## Compte rendu de la réunion n°2

MAÎTRE D'OUVRAGE : **SYNDICAT INTERCOMMUNAL DE LA VALLEE DE LA BRECHE (SIVB)**

MARCHE : **MAITRISE D'ŒUVRE POUR LE RETABLISSEMENT DE LA CONTINUTE ECOLOGIQUE DU MOULIN DE MOULINIERE A VILLERS-SAINT-PAUL (60)**

DATE DE LA RÉUNION : **04/09/2017**

Parcours préférentiel pour accéder à la zone de chantier

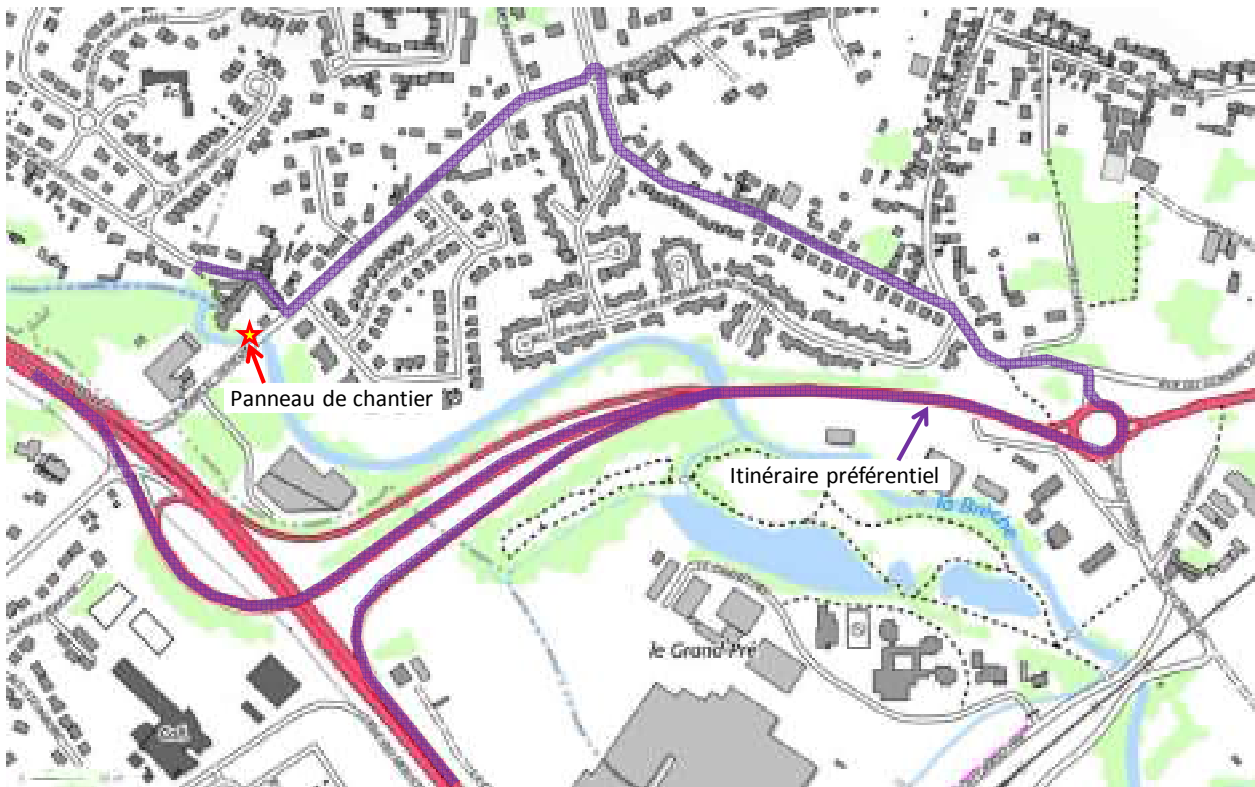
M. le Maire de Monchy-Saint-Eloi indique qu'il n'y aura pas besoin d'arrêté de voirie pour accéder au chantier. AQUASYLVA remarque qu'un arrêté de stationnement sera néanmoins nécessaire afin que l'accès au chantier ne soit pas bloqué par des voitures en stationnement. Il serait également judicieux de réserver des places de stationnement dans la rue de Villers à Monchy-Saint-Eloi pour que les intervenants puissent se garer au plus près du chantier. Par ailleurs, M. le Maire insiste sur le fait qu'un balayage doit être réalisé pendant toute la durée des travaux afin de garder la chaussée propre.
